## DIFFICULTÉS DE PASSAGE DES VITESSES

<b>CITROËN</b>	<b><i>INFO'RAPID</i></b>	<b>XANTIA II</b> <b>2</b>
DEPARTEMENT APRES VENTE QUALITE VEHICULES	<i>FILIALES/DR</i> <i>Responsable des ateliers</i> <i>Réparateurs Agréés Citroën</i>	N°.

CITROEN XANTIA équipées de la boîte de vitesses mécanique de type ML.

Figure: : B2CQ00GC

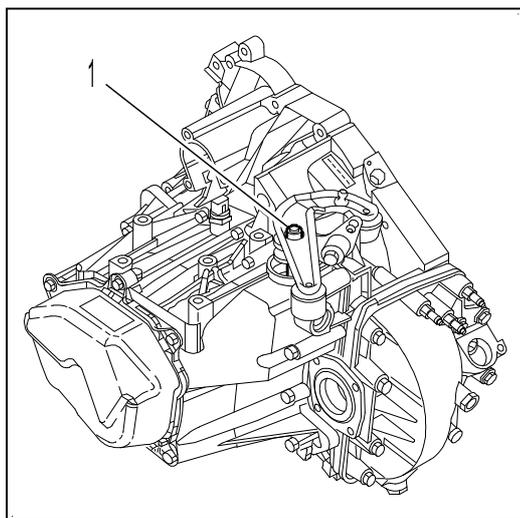
Cause possible : oxydation des cônes des synchroniseurs due à une entrée d'eau dans la boîte de vitesses (en atmosphère très humide). L'eau coulant le long de l'axe de passage (1) est aspirée dans la boîte de vitesses.

Remplacement du clapet de mise à l'atmosphère d'origine (2) par une canalisation assurant une ventilation étanche.
